MÉMOIRE EN RÉPONSE A L'ENQUETE PUBLIQUE DU PARC EOLIEN DE LA CÔTE DU MOULIN

Novembre 2022

PE de la Côte du Moulin

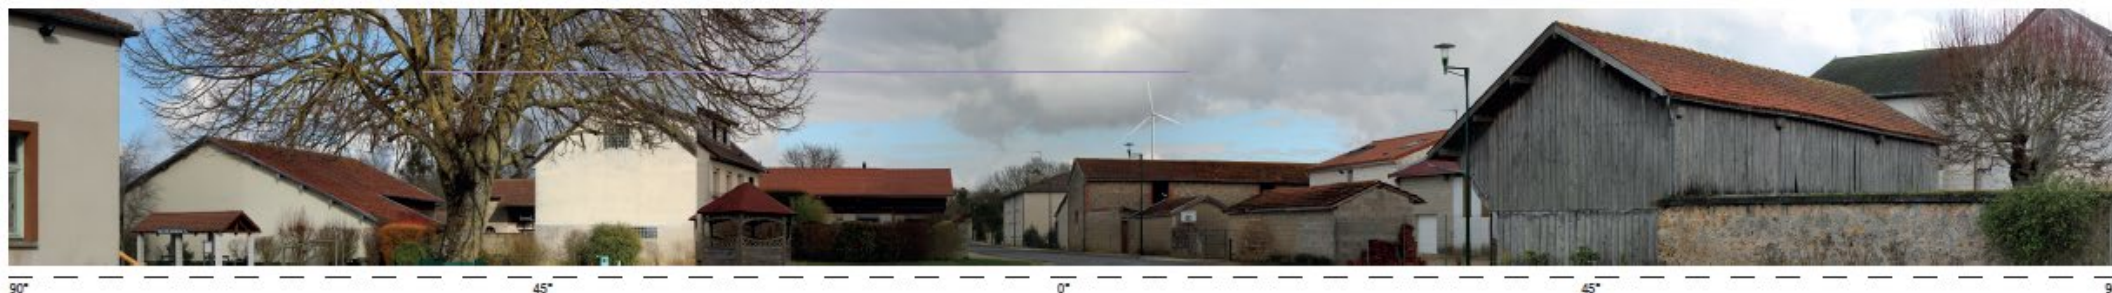
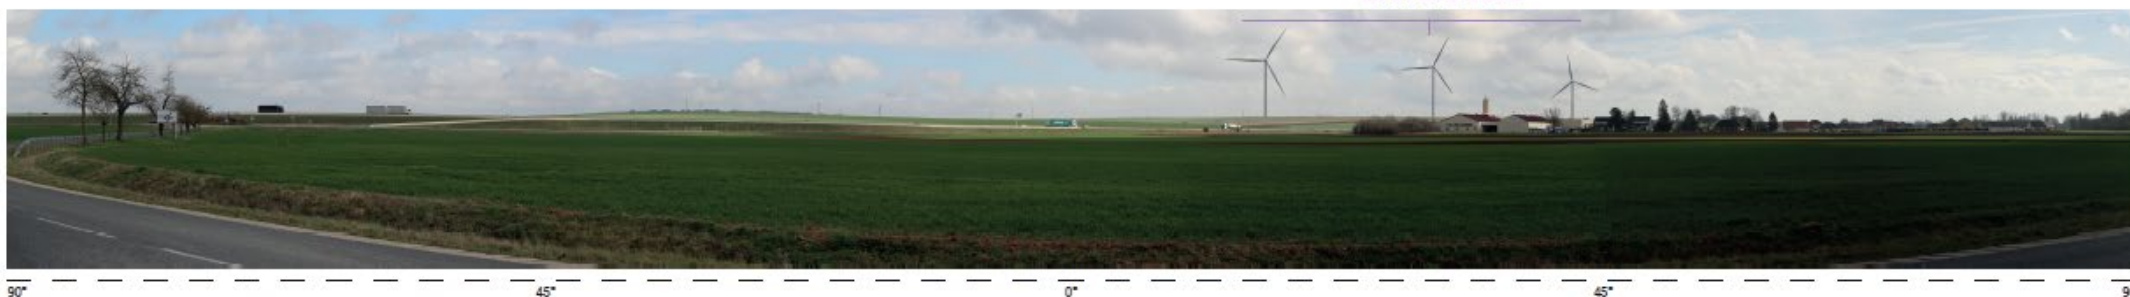
Nous pouvons lire plusieurs commentaires faisant référence au nombre d'éolienne sur le territoire. Nous notons par exemple « *Trop forte concentration visuelle dans notre environnement, 90 éoliennes qui devraient passer à 150 à l'avenir* », exprime un couple résident à Saint-Germain-la-Ville. Les notions de *saturation* et d'*encerclement* sont également évoquées par une association.

Comme expliqué dans la réponse à l'avis de la MRAe, des photos panoramiques 180° ont été réalisées depuis les lieux de vie les plus proches afin d'étudier réellement l'effet d'encerclement. En effet, l'analyse d'encerclement du volet paysager et patrimonial de l'étude d'impact est une représentation théorique de la perception des éoliennes à 360° depuis un lieu de vie et en absence de tout obstacle visuel. Cette hypothèse ne reflète pas toujours la visibilité réelle des éoliennes.

Ainsi, comme expliqué par le bureau d'étude dans cette étude complémentaire, l'effet d'encerclement se ressent davantage depuis le grand paysage et les axes de communication qu'à l'intérieur des villages sur ce territoire.

L'intérieur des villages est relativement préservé en comparaison de l'effet d'encerclement évident du paysage avoisinant. Cependant, les sorties de villages présentent des visibilités sur les parcs éoliens.

Figure 5 : Localisation de l'habitat par rapport à la zone d'étude de dangers

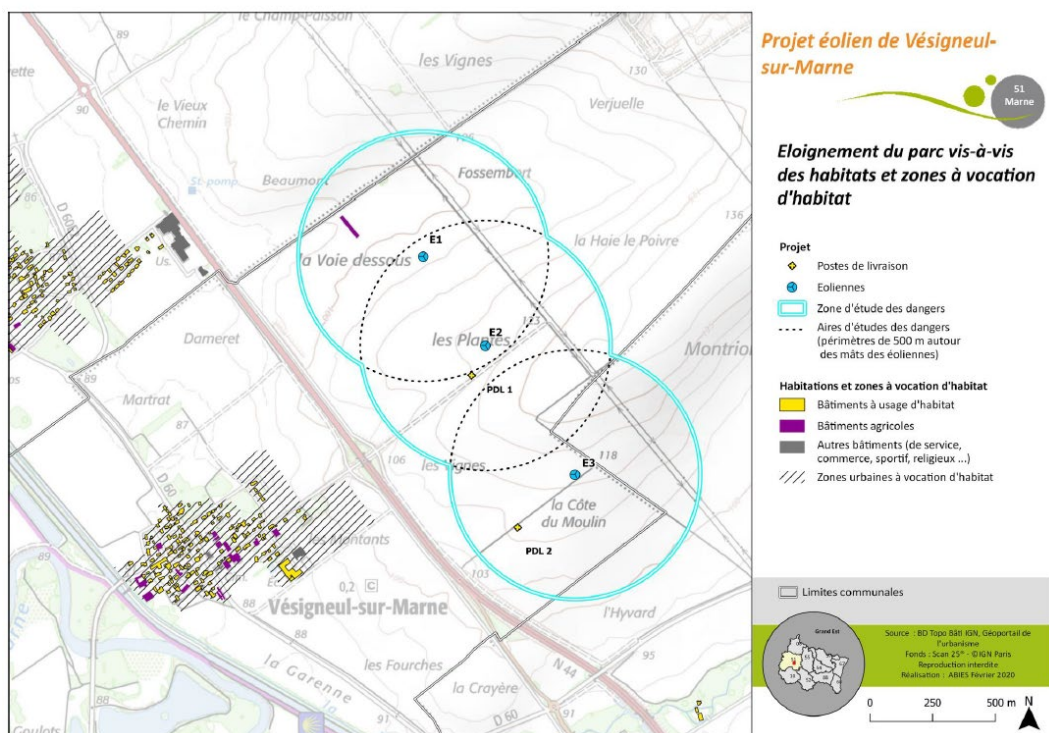
Plusieurs commentaires font référence à la distance d'implantation des éoliennes par rapport aux habitations. On lit par exemple : « *En ce qui concerne ce projet particulier, l'éolienne la plus proche est située à moins d'1,1km des premières habitations* » ou encore « *L'Académie de médecine recommande entre autres de ne pas installer d'éolienne à moins de 1500m des habitations* » ou « *Les promoteurs étant fiers de dire qu'ils font un effort en les mettant à 700m* ».

La réglementation française impose une **distance minimale au bâti (ou aux zones à vocation d'habitation) de 500 mètres**, comme indiqué au dernier paragraphe de l'article L.553-1 du code de l'environnement :

Pour rappel, l'éolienne du projet la plus proche d'une habitation, l'éolienne E2, sera située à 990m de la première habitation située à Vésigneul-sur-Marne. **Cette distance est très supérieure à la distance légale** mentionnée précédemment. En ce qui concerne Saint-Germain-la-Ville, la première éolienne du projet (E1) se situe à 1100m de la première habitation.

Figure 6: Sensibilité fréquentielle de l'oreille humaine, seuils d'audition et de douleur

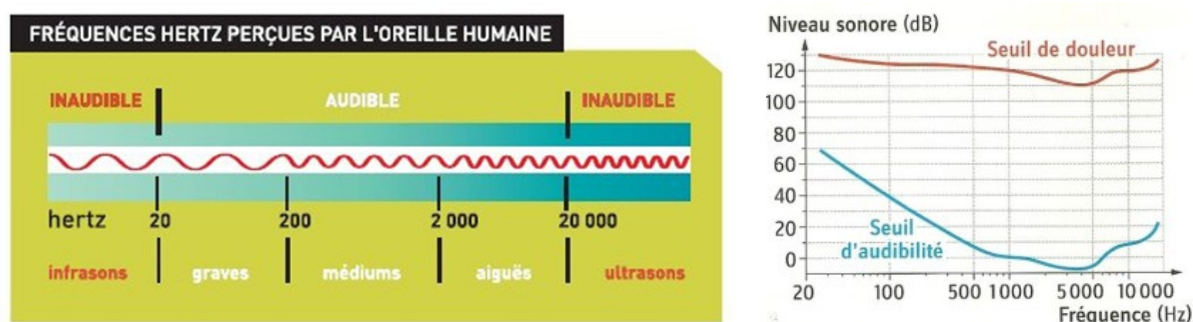
Un contributeur considère que la proximité des habitations et des éoliennes peut être responsable de problèmes de santé dû aux infrasons. Nous pouvons lire par exemple « *Faisant référence à des études de la Nasa sur les infrasons produits par les éoliennes et non entendus par l'humain, les éoliennes seraient responsables d'un état d'anxiété et de vertiges chez les personnes vivant à proximité des parcs éolien.* »

La sensibilité de l'oreille humaine s'étend d'environ 20 Hz à 20 000 Hz. A priori, tous les sons compris dans cette bande de fréquences sont considérés comme **audibles**. Quand la fréquence de l'onde sonore est inférieure à 20 Hz, on parle alors d'**infrasons**. Il s'agit là de limites arbitraires qui correspondent à une sensibilité moyenne d'une oreille humaine jeune et sans pathologie.

Il est plus approprié de parler de **sensibilité moindre** pour les sons dont la fréquence s'étend au-delà de ces limites qui ne sont pas nettes. Il est en effet tout à fait possible de percevoir un son dont la fréquence est inférieure à 20 Hz, mais il faudra alors un niveau sonore plus élevé que pour des sons dont les fréquences sont comprises dans la bande audible.
